Projet de Parc Solaire Photovoltaïque

Réponse à l'avis de l'Agence Régionale de la Santé (ARS)

20/07/2023

Plan des aménagements hydrauliques projetés

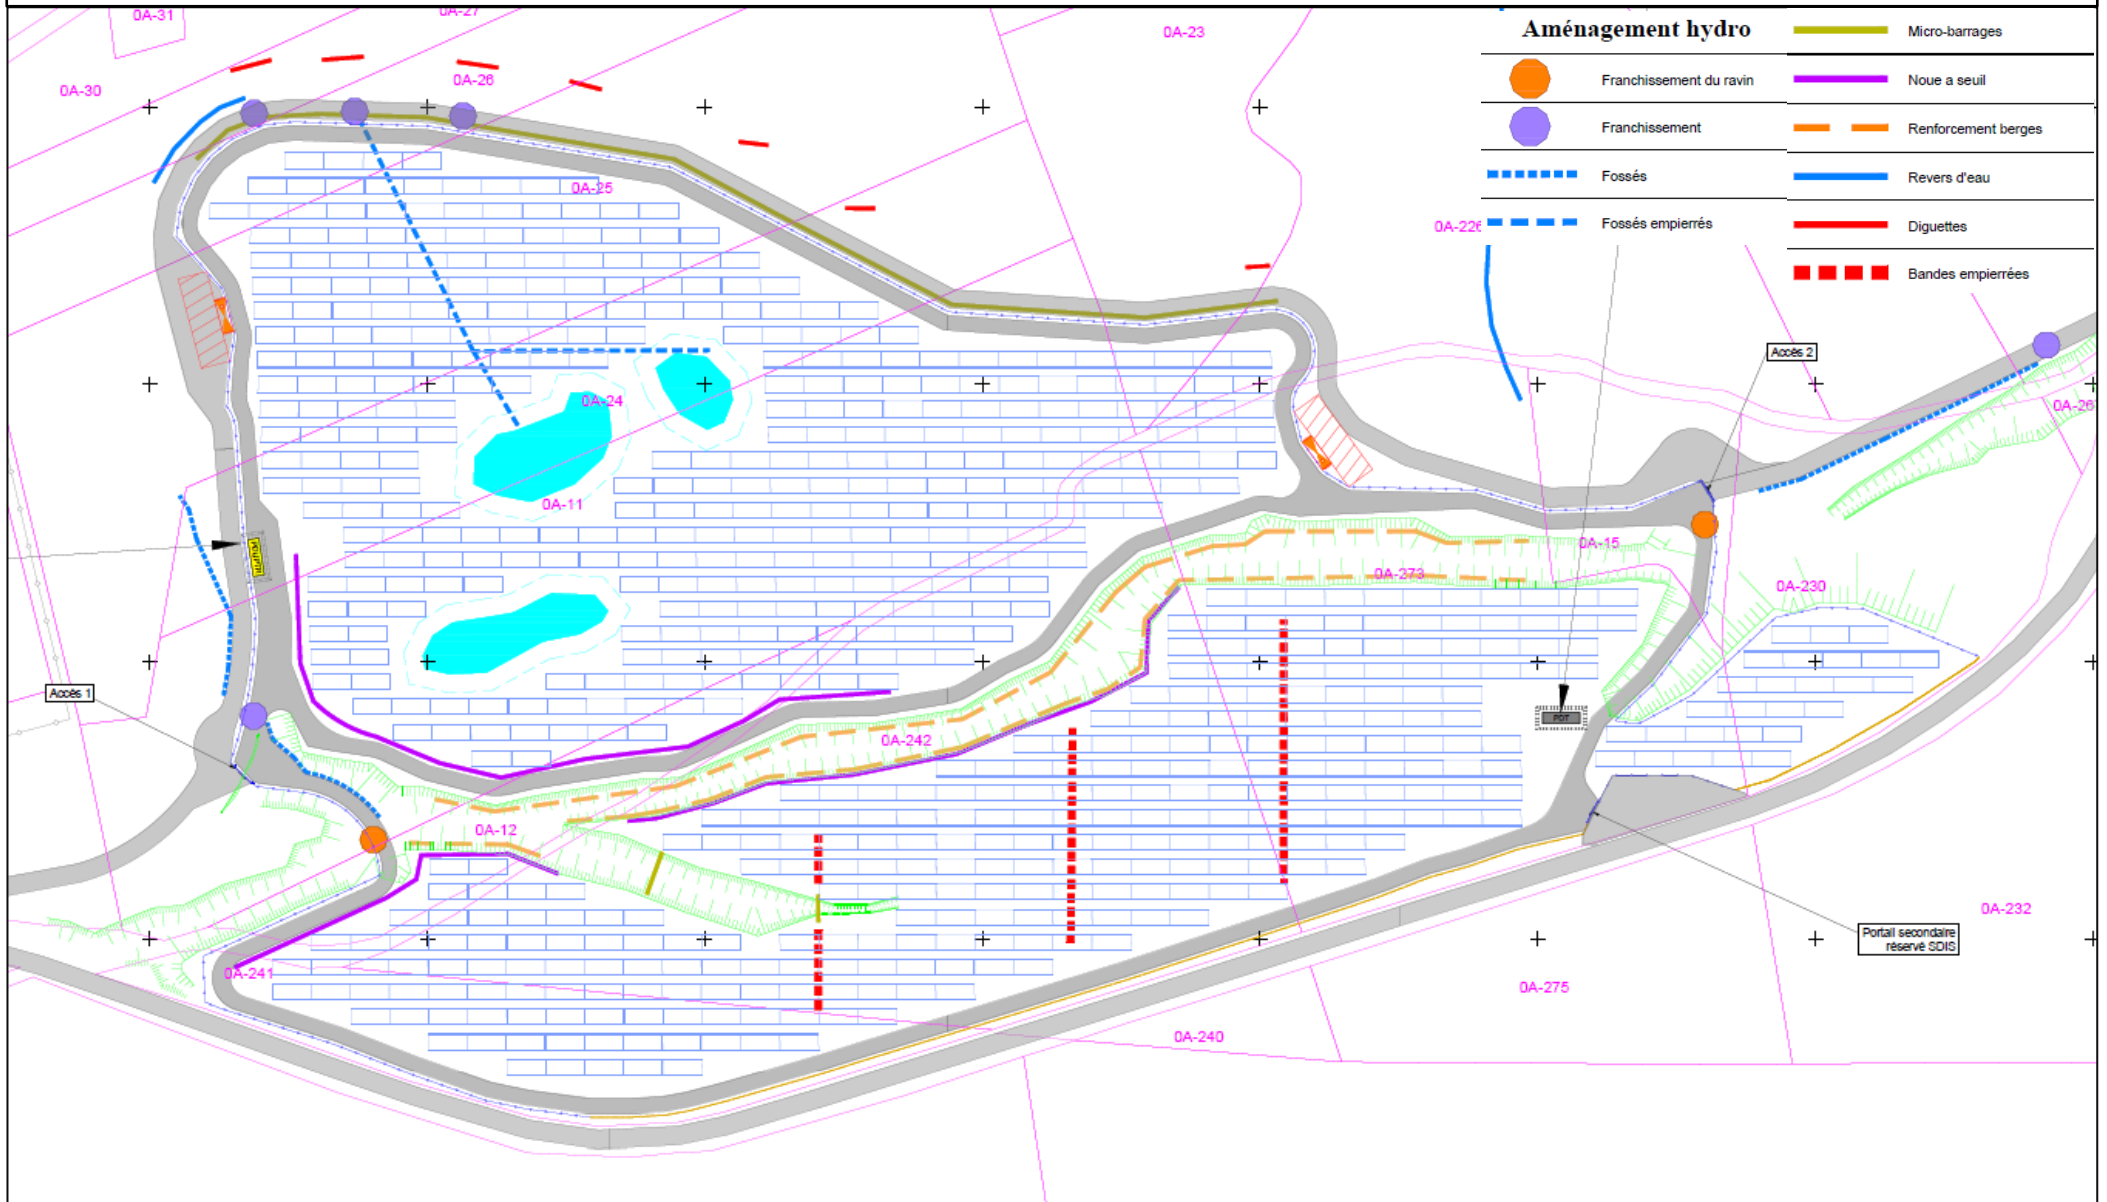
L'ARS demande donc au pétitionnaire de décrire les mesures prises afin de maîtriser le risque de ruissellement avec transport de matériaux pendant la phase chantier.

Par ailleurs plusieurs aménagements hydrauliques sont prévus afin de maîtriser le ruissellement au sein du parc solaire. Ci-dessous le schéma des aménagements projetés ainsi que leurs caractéristiques principales :

- **Noue à seuil** : environ 630 ml (mètres linéaires). Des noues à seuils végétalisées (50 à 70 cm de profondeur max.) seront mises en place afin de stocker l'augmentation du volume d'eau ruisselé sur la base des calculs réalisés dans l'étude hydraulique. Ces noues à seuils seront réalisées avec les matériaux issus du creusement de la noue et stabilisées par des enrochements si besoin.

- **Bandes empierrées** : environ 195 ml. Afin de disperser le ruissellement, des bandes empierrées seront disposées au sein des rangées de panneaux. Une bande empierrée mesure généralement 2 m de large par 50 cm de profondeur maximum.

- **Diquettes** : 7 tronçons d'une longueur approximative de 10 mètres sont prévus à l'extérieur de l'emprise clôturée au droit des fortes pentes, ou en aval des principales ravines concentrant les écoulements. Ces ouvrages sont formés d'ancrages réguliers à l'aide de pieux (bois ou métal), maintenant une paroi perméable de faible hauteur permettant de freiner les écoulements et de limiter le transport solide. L'accumulation de fines en amont de ces ouvrages pourra favoriser à terme une reprise de la végétation ainsi que la formation de banquettes moins pentues.

- **Micro-barrages** : mise en place d'environ 430 ml de micro-barrages pour maîtriser les vitesses de ruissellement à proximité des talus et des ruptures de pentes. Il s'agit de merlons en enrochements d'environ 0,25 m de hauteur pour 1 m de largeur en base.

- **Fossés et fossés empierrés** : environ 440 ml. Les exutoires des mares au Nord-Ouest seront aménagés sous la forme d'un fossé empierré de faible profondeur (30 cm maximum) en direction du talus au Nord. Des tronçons de fossés (sans enrochement) devront être mis en place ou renforcés à l'Ouest et à l'Est du projet. Ceux-ci seront de faibles profondeurs (50 cm maximum), pour une largeur en tête de 0,80 à 1,00 m, et connectés aux différents franchissements d'eau traversant les pistes afin de ne pas concentrer les eaux en un unique point en aval. Un fossé mesure environ 50 cm de profondeur sur 1 m de largeur maximum.

- **Passages à gué (franchissements)** : certains secteurs de piste nécessiteront la mise en place de franchissements (7 unités) sous forme de passage à gué (cuvette en béton ou empierrée) afin de rétablir les continuités hydrauliques et de conserver un état de piste praticable.

Schéma de principe d'un bac de rétention dans les postes de transformation

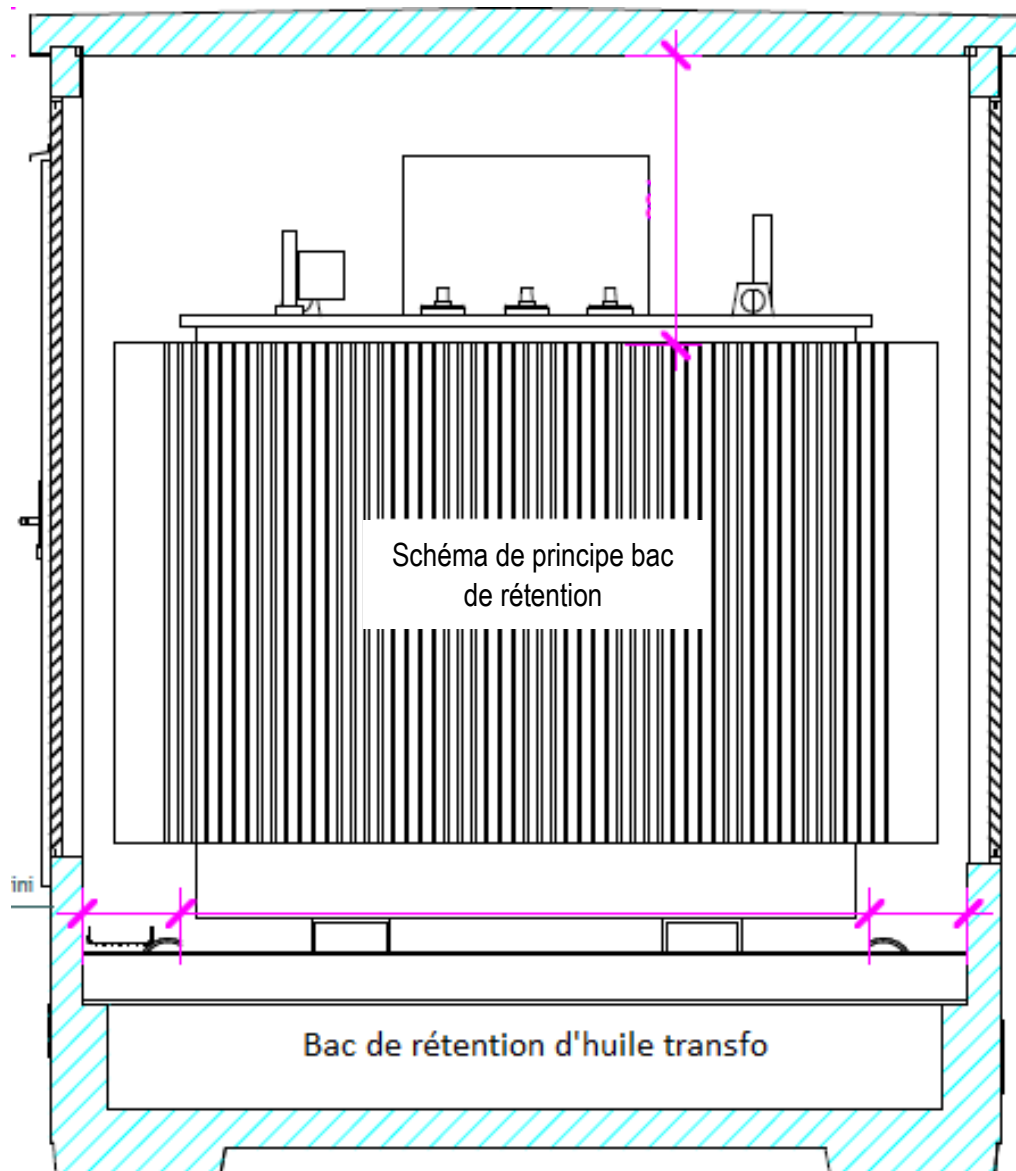
L'ARS demande donc au pétitionnaire d'expliquer de quelle manière les zones de stationnement, de stockage et d'assemblage, base vie du chantier, poste de transformation seront installées à l'extérieur des périmètres de protection ainsi que les mesures prises pour éviter toute pollution pendant le chantier qui a lieu dans le PPR B.

- Tous les engins sur site seront équipés de kit anti-pollution et le personnel sera formé à leur utilisation.
- Les locaux techniques sont posés directement sur le sol existant sans excavation pour leur installation. Les postes de transformations sont équipés de bacs de rétention (*cf. schéma de principe annexe 1*) et sont conçus spécifiquement pour retenir les huiles en cas d'incident, empêchant ainsi leur infiltration dans le sol ou les eaux environnantes.
